DODATEK Č. 2 KE SMLouvĚ O DíLO

Smluvní strany se dohodly na uzavření dodatku č. 2 ke smlouvě o dílo ze dne 09. 04. 2015 na akci „Zateplení jižní budovy FaF UK – ETAPA 1“, v rámci dotačního projektu „Revitalizace infrastruktury na FaF UK v HK, reg. č. CZ.1.05/4.1.00/11.0254, který doplňuje a mění smlouvu o dílo v níže uvedených přílohách, odstavcích a článcích:

Stavba: Zateplení jižní budovy FaF UK - ETAPA I

Název změny: Změna kotvení a statických detailů markýzy

ZÁKLADOVÁ PATKA PRO TÁHLA MARKÝZY

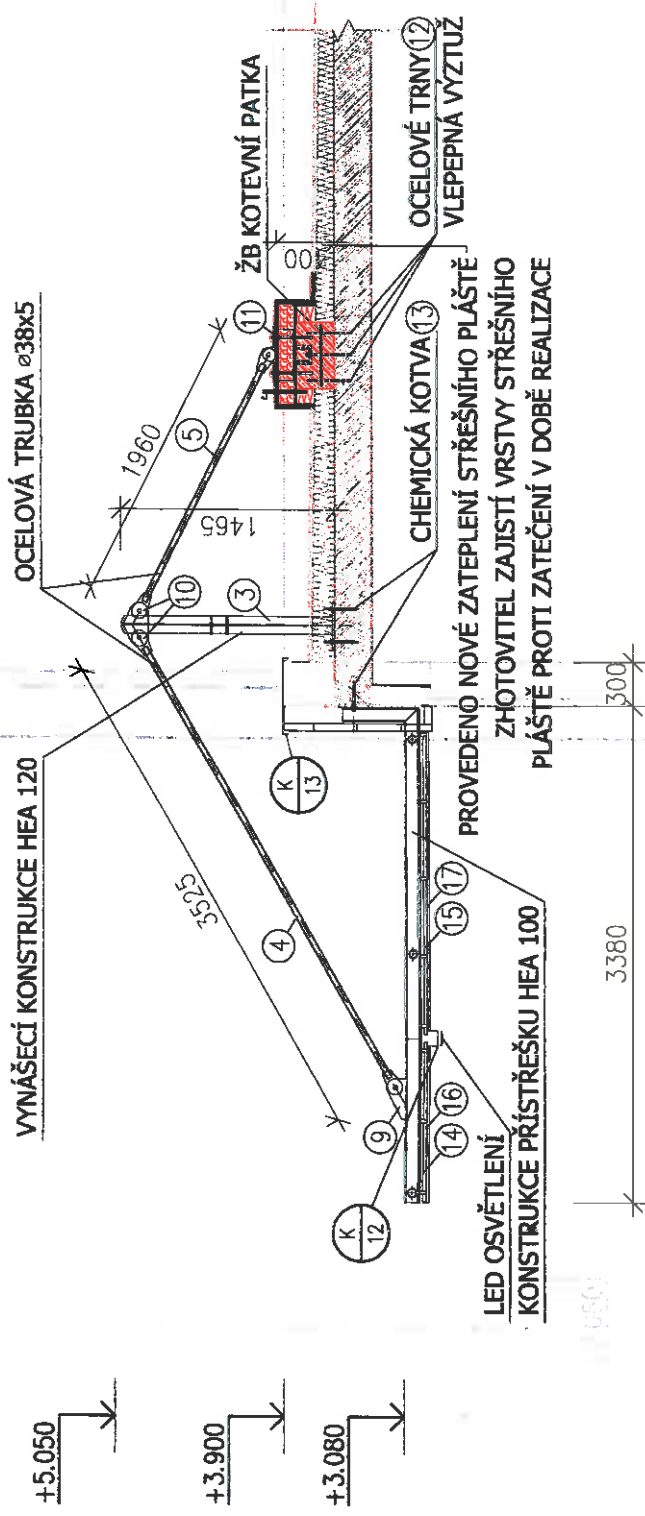
Po odkrytí střešního pláště v místě kotevních patek a sloupů markýzy, byla zjištěna menší skladebná tloušťka střešního pláště a nekvalitní a necelistvá nadbetonávka stropní konstrukce vestibulu, do které má být provedeno kotvení markýzy. Další sonda do stěny nad automatickými dveřmi, v místě kotvení markýzy, odhalila v úrovni stropní konstrukce tepelnou izolaci s heraklitem tl. 25 mm. To vyvolalo potřebu změny detailů ocelové konstrukce markýzy a jejího kotvení. V rámci projektové přípravy nebyly do konstrukce provedeny sondy vzhledem k nevhodným klimatickým podmínkám zimního období.

Návrh kotvení do nadbetonávky stropu vzhledem k její malé účinné výšce pomocí menších chemických kotev a provedení jejich výtažné zkoušky. Vzhledem k časovému posunu vybetonování patek betonem s přísadami pro rychlejší náběh pevnosti. Rozšíření patek sloupů o dvě U100 příložky vč. patečního plechu a zavětrování sloupů. Větší rozsah rozkrytí střešy a její zpětné doplnění všech vrstev. Tepelná izolace a detaily hydroizolace kotevní betonové patky, která oproti předpokladu projektanta vystupuje nad úroveň stávající hydroizolace střešního pláště. Vybourání březolitové omítky vč. tepelné izolace v místě kotvení "L" výložníku markýzy a vyplnění zpět vysokopevnostní maltou. Změny byly na základě návrhu projektanta a statika zapracovány do dílenské výrobní dokumentace.

POHLED P

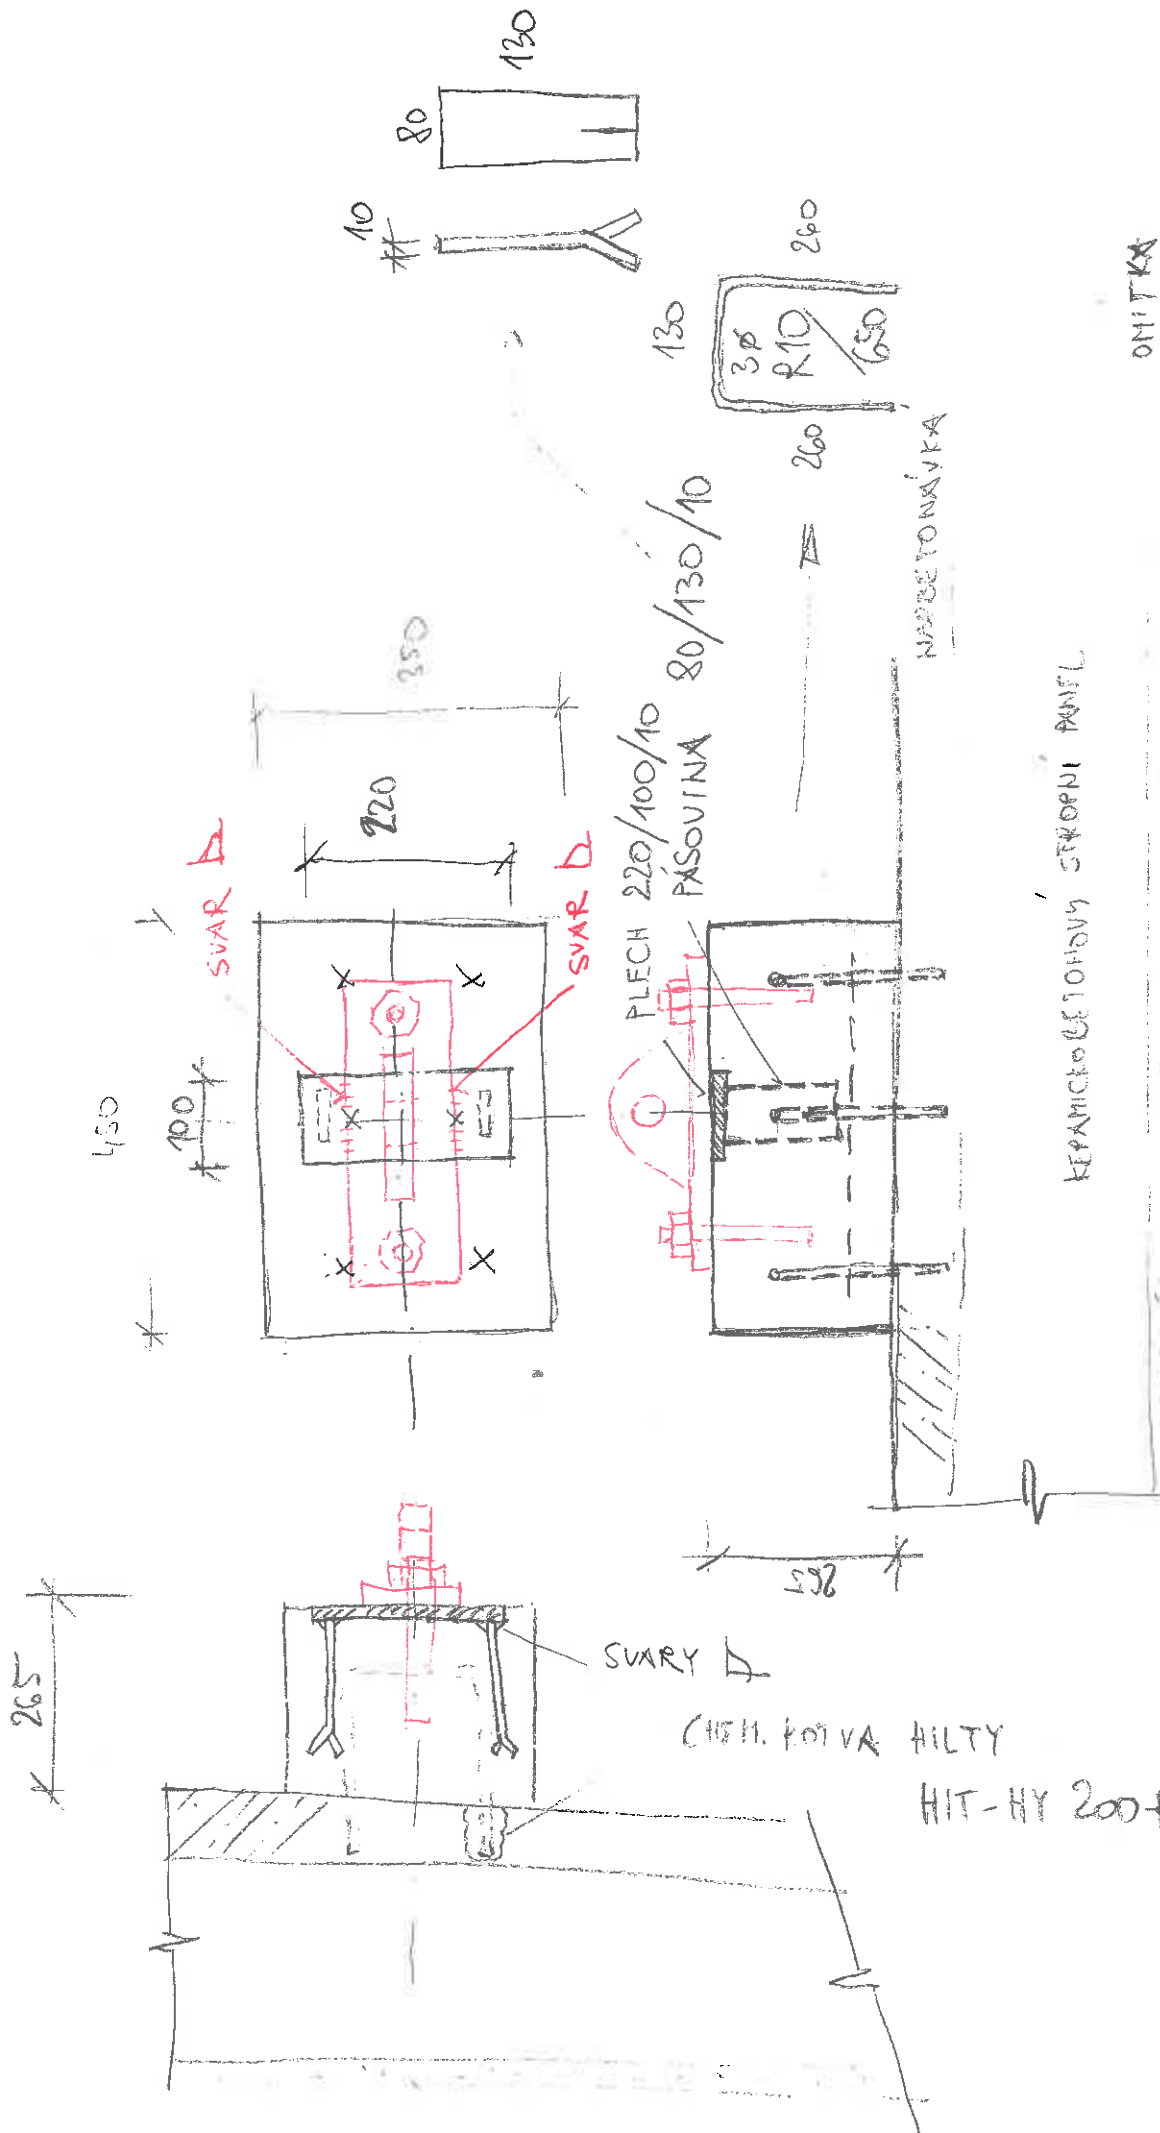
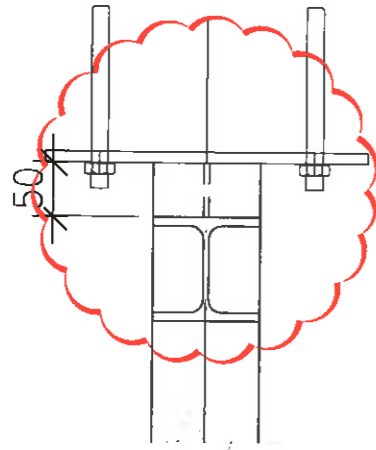
od projektanta 26.5.2015

- OPLECHOVÁNÍ ATIKY
- 20 mm EPS
- BŘIZOLIT
- KOTVENÍ OBKLADU
- OBKLAD TYPU BOND

POHLED P

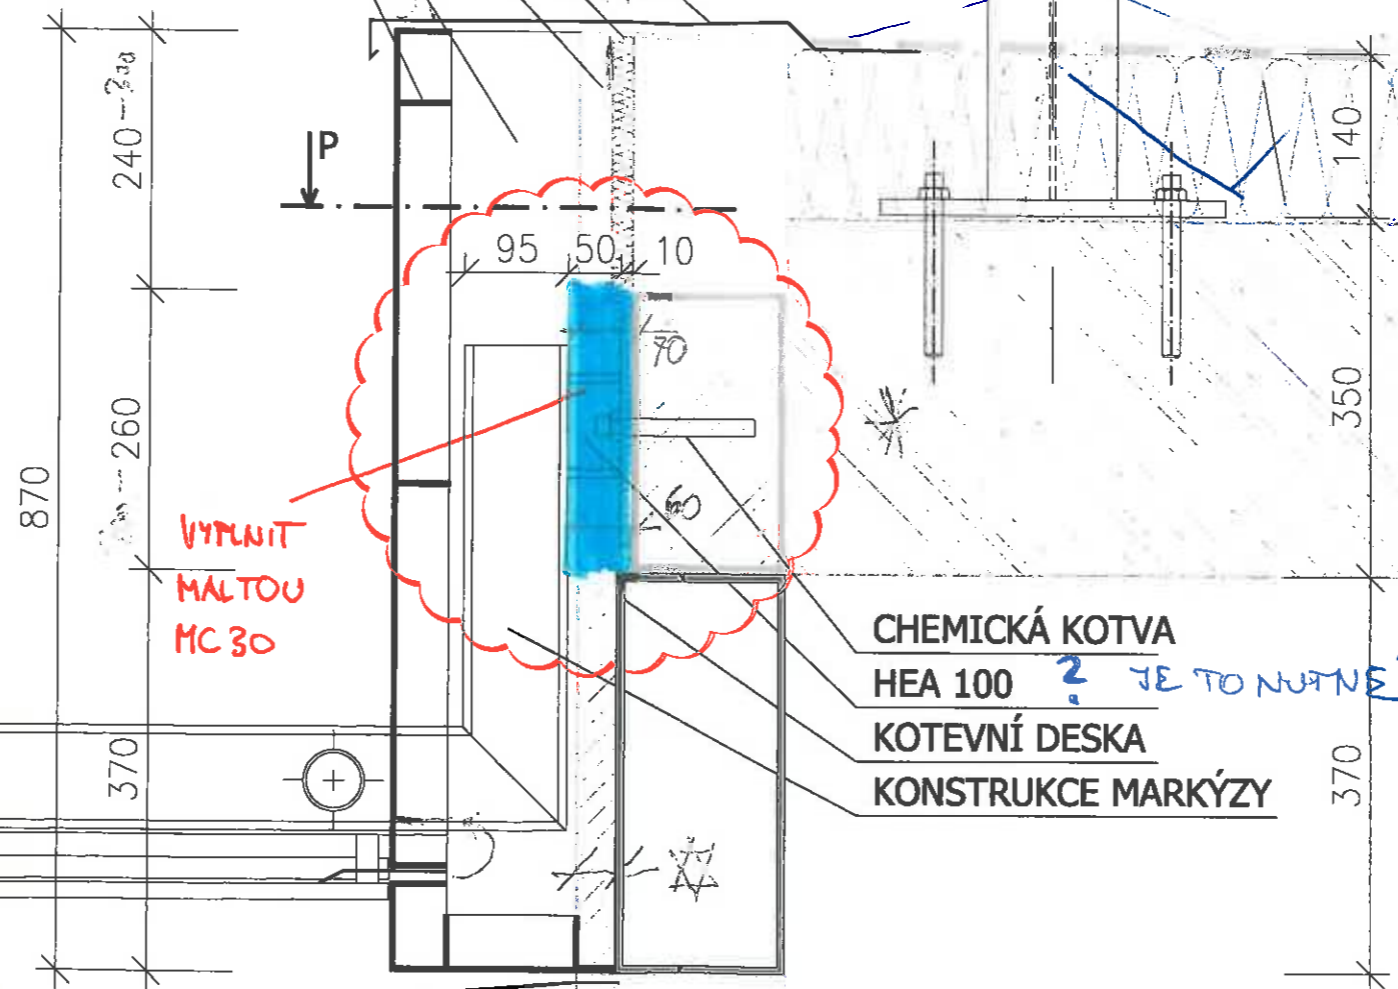
250...A (PŘI POHLEDU NA DVĚŘE ZVENKU ... VPRAVO)
 300...B (... VLEVO)

VYPLNIT
 MALTOU
 MC 30

- CHEMICKÁ KOTVA
- HEA 100 ? JE TO NUTNÉ
- KOTEVNÍ DESKA
- KONSTRUKCE MARKÝZY

4 VRTANÉ SONDY

DUTINA AŽ NA
 HLoubku
 400 mm =
 Délka
 ovládku
